## リコール届出一覧表

リコール届出日：令和元年8月19日

リコール届出番号	外-2902	リコール開始日	令和元年 8 月 20 日
届出者の氏名又は名称	ジャガー・ランドローバー・ジャパン 株式会社 代表取締役 ハンソン・マグナス・ユタカ	<div style="border: 1px solid black; padding: 5px; display: inline-block;">                 製作国：英国                  製作者名：ジャガー・ランドローバー・リミテッド             </div>  問い合わせ先： ジャガーお客様相談室 0120-922-772	
不具合の部位（部品名）	制動装置（回生ブレーキ）		
基準不適合状態にあると認める構造、装置又は性能の状況及びその原因	パワートレーンコントロールユニットにおいて、回生ブレーキのプログラムが不適切なため、回生ブレーキが失陥した際に摩擦ブレーキに移行するまでの時間が長くなることがある。そのため、保安基準第12条（制動装置）の基準を満たさないおそれがある。		
改善措置の内容	全車両、パワートレーンコントロールユニットのプログラムを正規のプログラムに書き換える。		
不具合件数	0件	事故の有無	なし
発見の動機	本国メーカーからの情報による。		
自動車使用者及び自動車分解整備事業者に周知させるための措置	<ul style="list-style-type: none"> <li>・使用者：電話又はダイレクトメールで通知する。</li> <li>・自動車分解整備事業者：対象台数が少数であり、全ての使用者を把握しているの で、機関誌等への掲載は行わない。</li> <li>・改善実施済車には、運転席側ドアロックストライカー付近に外-2902のステッカーを貼付する。</li> </ul>

# 改善箇所説明図

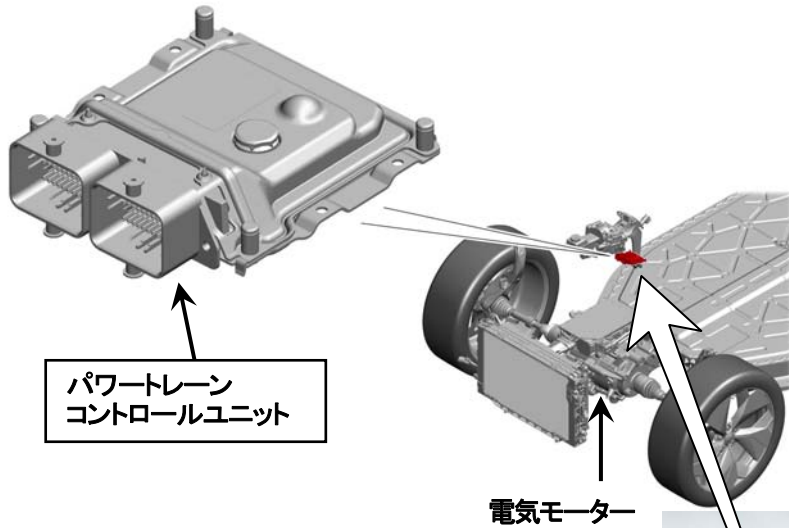
パワートレインコントロールユニットにおいて、回生ブレーキのプログラムが不適切なため、回生ブレーキが失陥した際に摩擦ブレーキに移行するまでの時間が長くなることがある。そのため、保安基準第12条（制動装置）の基準を満たさないおそれがある。

全車両、パワートレインコントロールユニットのプログラムを正規のプログラムに書き換える。
